特定原子力施設監視・評価検討会  
(第111回)  
資料4-2-5

## 大型廃棄物保管庫の工程変更について

2024年2月19日

工程変更のイメージ

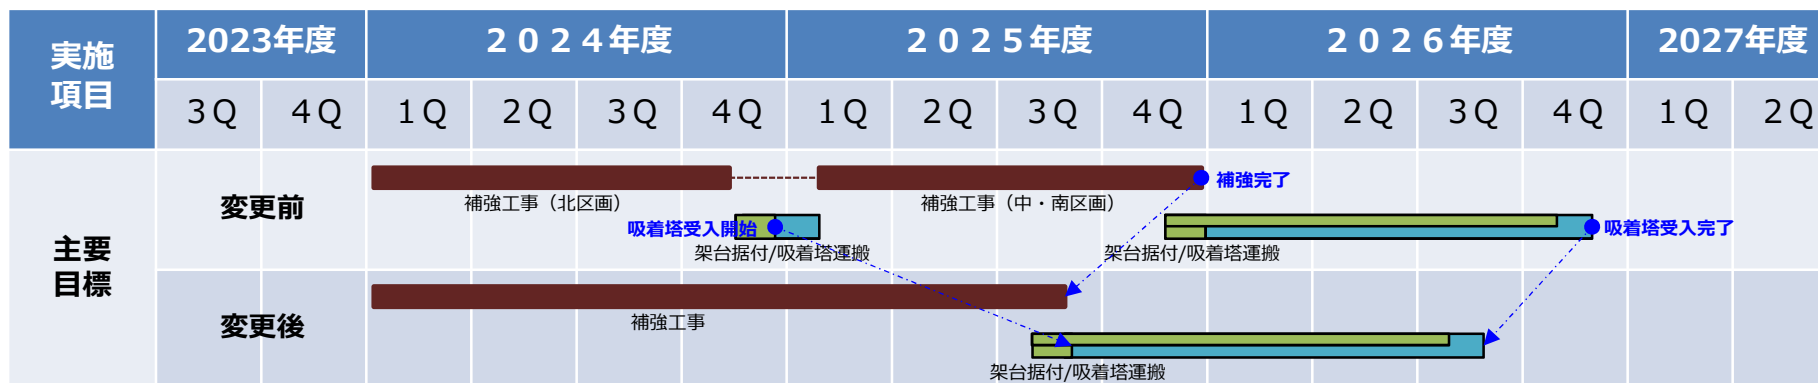
- 大型廃棄物保管庫第一棟は、建屋耐震補強工事の早期完了および第二セシウム吸着装置（SARRY）吸着塔全体の屋外一時保管早期解消を目的とし、工程を以下の通り変更する。（中期的リスクの低減目標マップに記載あり）

変更前	変更後
大型廃棄物保管庫 内部工事開始	2023年度	2023年度 (変更無し)
大型廃棄物保管庫 吸着塔受入開始	2024年度	— <small>(SARRY吸着塔屋内保管完了に置き換え)</small>
大型廃棄物保管庫 耐震補強完了	2025年度	2025年度 (変更無し)
大型廃棄物保管庫 SARRY吸着塔屋内保管完了	—	2026年度 (新規)

# 吸着塔受入・耐震補強イメージ

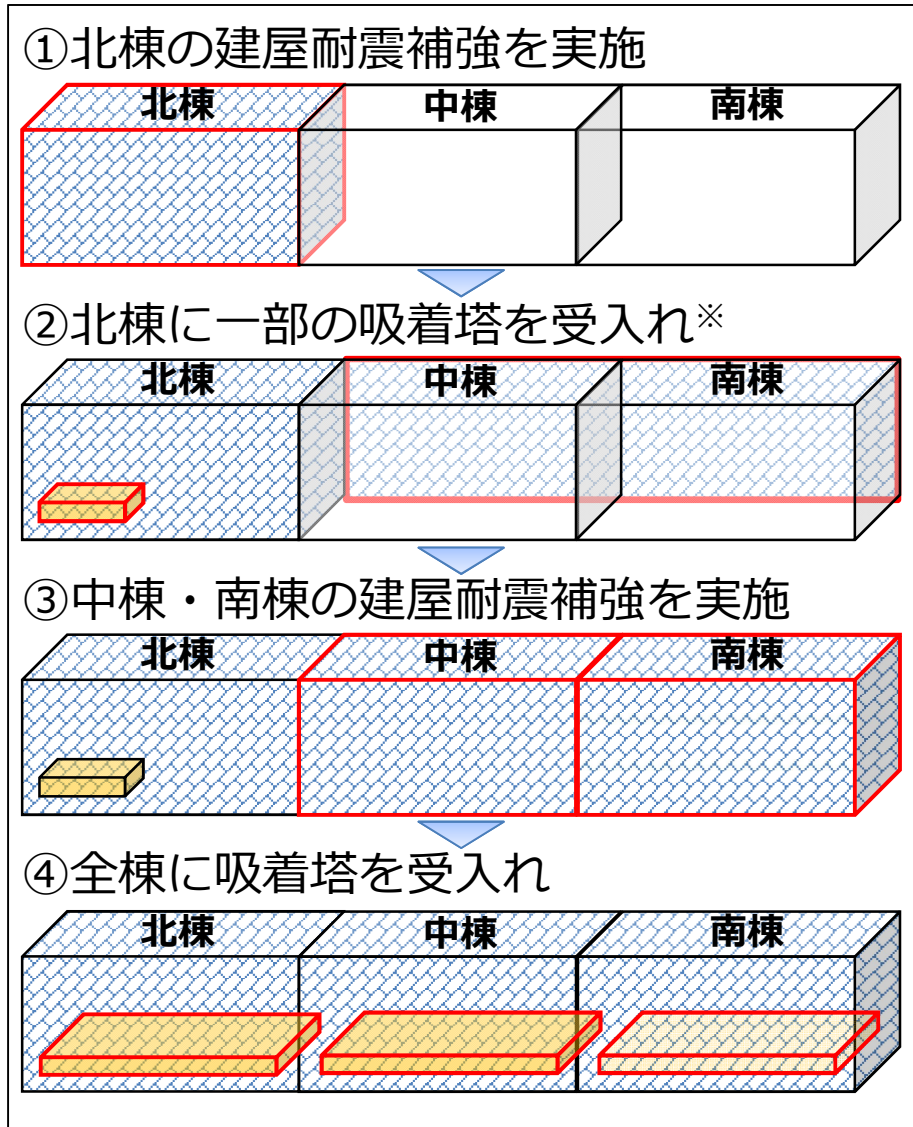
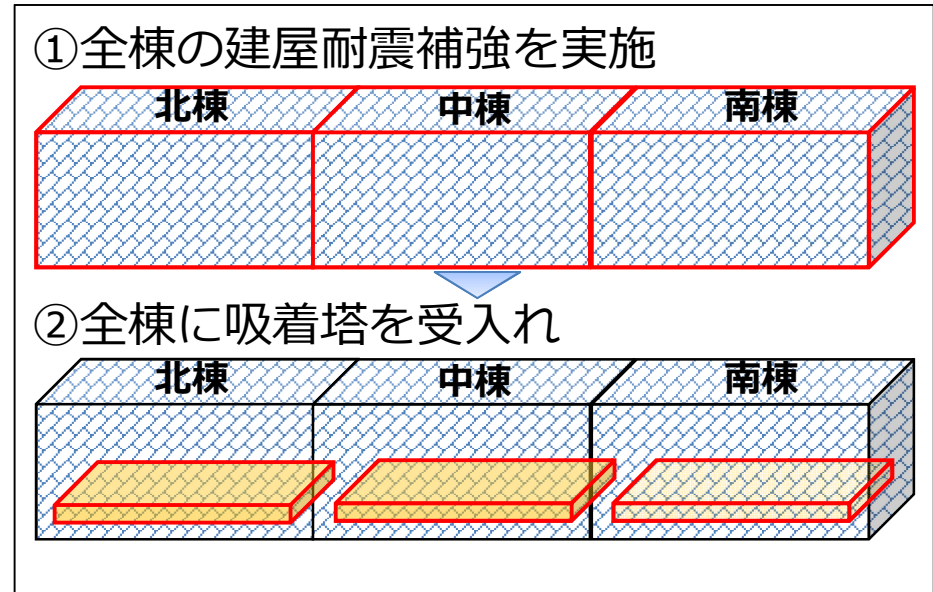
## 工程変更前

## 工程変更後

※北棟への吸着塔受入と屋外補強工事が並行作業となる
